# 淮北众城水泥有限责任公司 5000t/d 熟料生产线生物质替代 燃料节能减排技术改造总承包项目答疑澄清

现对淮北众城水泥有限责任公司 5000t/d 熟料生产线生物质替代燃料节能减排技术改造总承包项目（项目编号：AHCQA-202400173）答疑澄清如下：

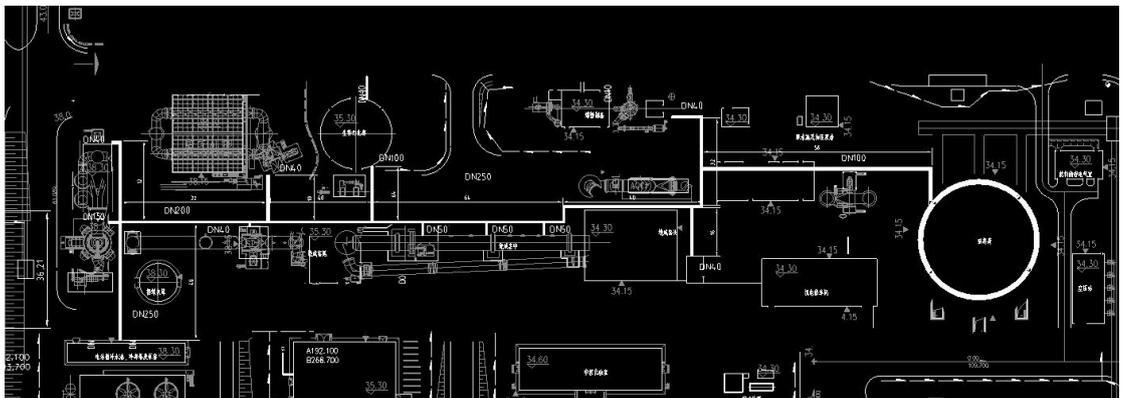
3、标书中要求电气室新建，且甲方仅提供总降 10KV 配电室中压开关出口，乙方负责接入。请提供总降配电室中压开关出口位置，用于核实相关电缆长度。此外，考虑实际用电功率不大，柜子较少，建议不单独设电气室，只需要就近电气室一个~400A 配出回路。

**答：电力室利用预热器底部原增湿塔控制室改造，室内提供 380V 电源和 400A 配出回路，只需要乙方自行配置配电柜。**

## 一线循环水路管道走向

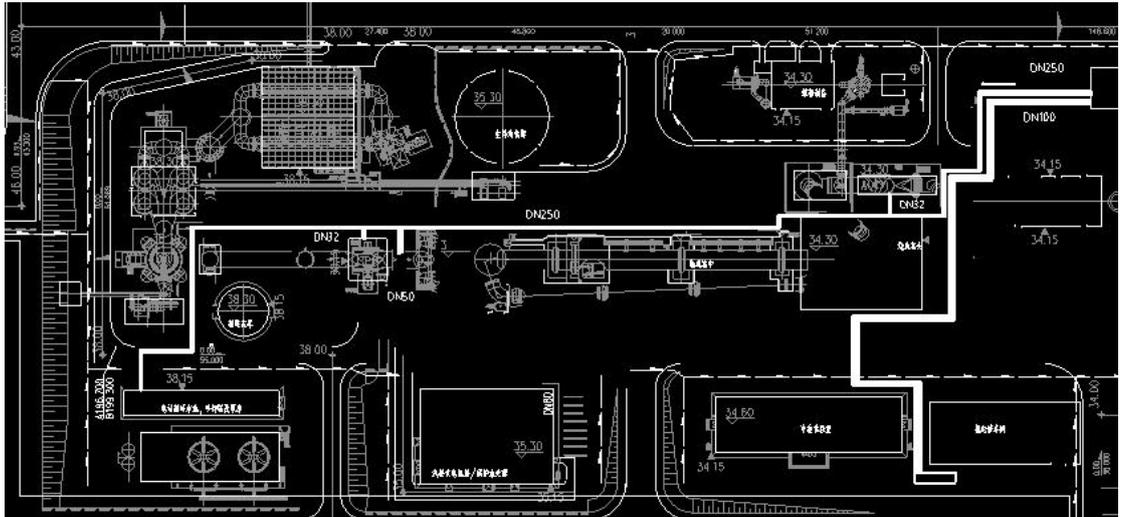
5、给排水：（1）请提供窑尾附近循环冷却供、回水接管位置和压力；（2）水泥厂现有消防给水系统接管位置及供水能力：流量和压力。（3）提供现有水泥厂消防给水系统信息：如消防水泵参数（流量、压力）、管网形式、消防控制室等。

**答：1) 循环水管道压力 0.25-0.3Mpa 左右，电流 42.9A。**
